30 km gebied Schil

Reactie op ontvangen vragen en opmerkingen Sinusdrempels en overige aanpassingen

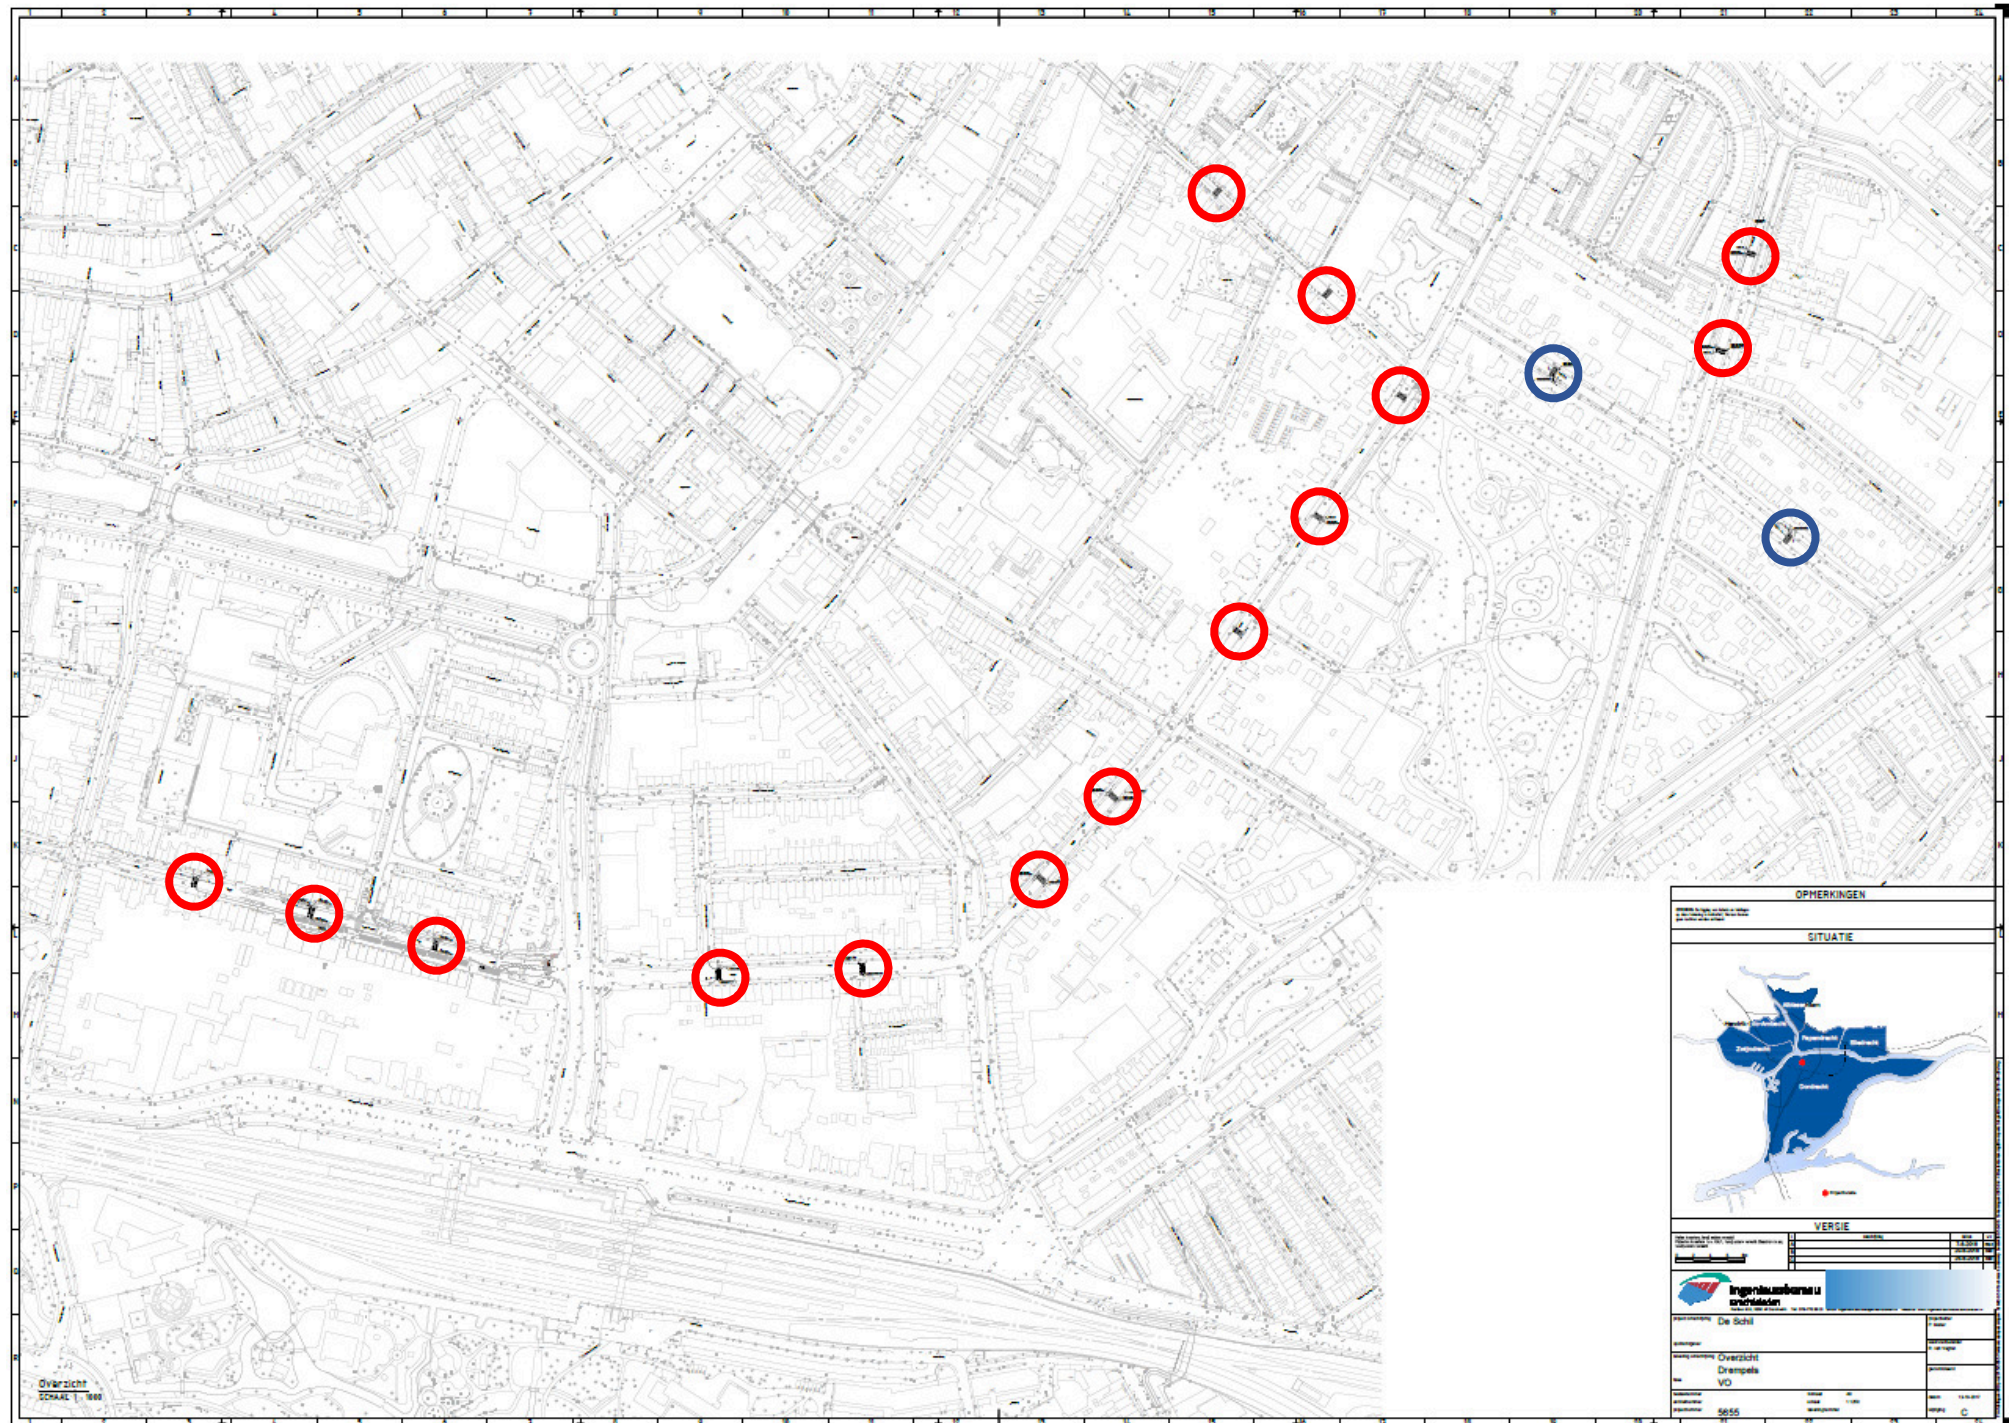
Als (vracht) verkeer al remt, daarna weer optrekken. Remmen en optrekken geeft overlast van geluid, trillingen en uitstoot van uitlaatgassen en fijn stof.	Het is de bedoeling dat door een pakket van drempels en de relatief beperkte afstand tussen de drempels, het weinig zin heeft om op te trekken tussen de drempels. Juist als er geen drempel komt op de Stooplaan zal het verkeer hier vaart maken tot de volgende kruising. Bovendien wordt gestimuleerd dat (vracht)verkeer zo lang mogelijk op de centrumroute blijft rijden, waar geen sprake is van drempels e.d. Zie ook de antwoorden onder A1.
Ik zie graag een andere oplossing voor de huidige drempel. Het is wat mij betreft of 50 km/u op een weg zonder hobbels, of daadwerkelijk een effectieve drempel, waardoor het verkeer goed moet afremmen.	Het is de bedoeling de huidige tijdelijke busdrempel te verwijderen. En in plaats daarvan een wegbrede drempel tot stand te brengen die een groot remmend effect heeft (en dus effectief is). Anderzijds is het juist de bedoeling van de gemeente om te voorkomen dat overlast door trilling of

schade ontstaat. Zo'n drempel wordt niet alleen beoogd in de Stooplaan maar verspreid over het hele gebied Schil, waardoor sprake zal zijn van minder sluipverkeer door het gebied. Een volwaardige inrichting van de Stooplaan als 50 km/u-weg is onmogelijk. Het profiel is daarvoor te smal en daardoor is er te weinig ruimte beschikbaar. Daarnaast heeft de gemeenteraad besloten tot aanwijzing van het gebied Schil (met o.a. de Stooplaan) als 30 km-gebied.
Wij voelen ons overvallen door de plannen en willen graag voortaan via een buurtcomité meepraten over toekomstige plannen.	Van definitieve besluitvorming is nog geen sprake. Na zorgvuldige voorbereiding en voorbereidende overleggen met onder meer buurtcomités is een uitgebreide brief gestuurd, informatie op internet geplaatst en een inloopbijeenkomst gehouden. Meepraten als vertegenwoordiging van een wegvak over toekomstige plannen: prima.
Opnieuw vragen wij of het mogelijk is betaald parkeren in te voeren, net zoals dat van toepassing is in de Hallincqlaan.	Het nieuwe college van B&W zal een standpunt moeten innemen over de mogelijke uitbreiding van gebieden met betaald parkeren en onder welke voorwaarden (parkeerdruk/draagvlak bewoners) en op welke manier dat kan worden aangepakt.

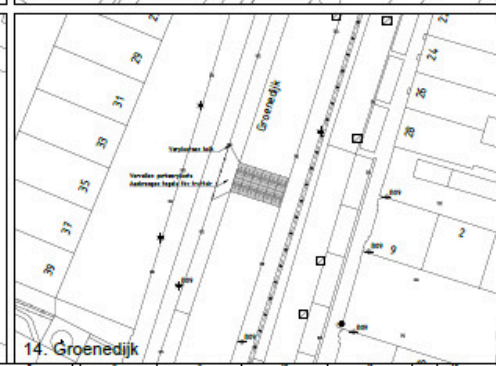
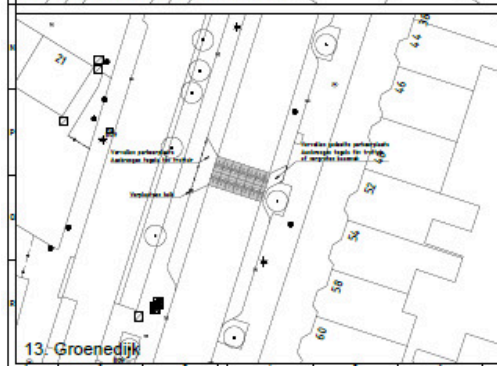
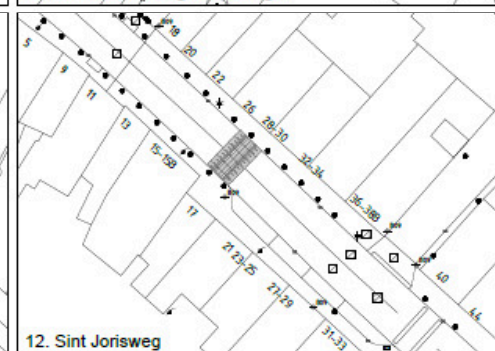
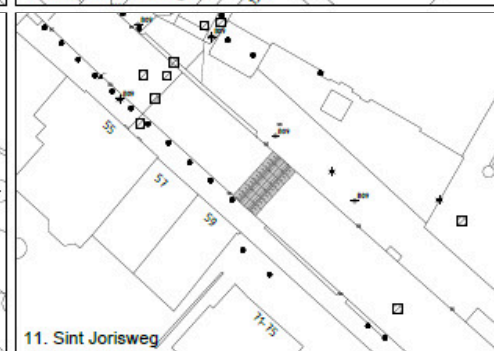
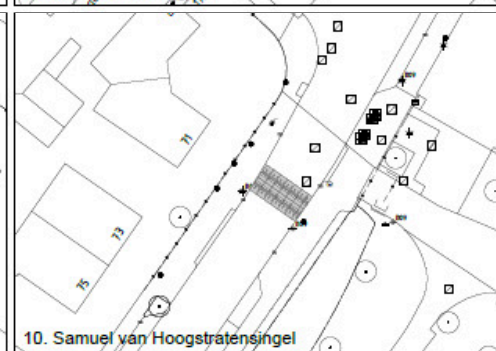
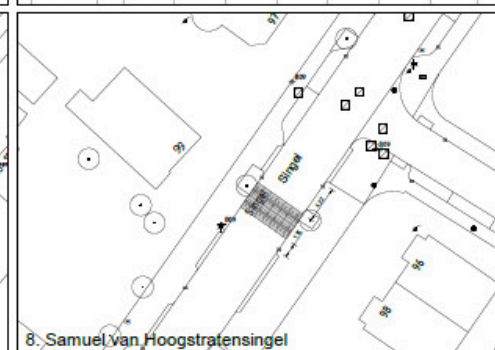
H. <u>Wegvak Groenedijk</u>	
Waar komt de drempel op de Groenedijk? Waar nu de plakdrempel ligt?	De totstandbrenging van de sinusdrempel op de Groenedijk is in de in maart 2018 getoonde plannen gedacht ter plaatse van de bestaande plakdrempel halverwege de helling van de Groenedijk naar de Noordendijk. Naar aanleiding van de ontvangen inspraakreacties wordt voorgesteld niet een maar twee drempels tot stand te brengen en daarnaast versmalling van de rijbaan tot stand te brengen door de bestaande parkeerplaatsen tussen het Van Neurenburgpad en de Noordendijk te verbreden.
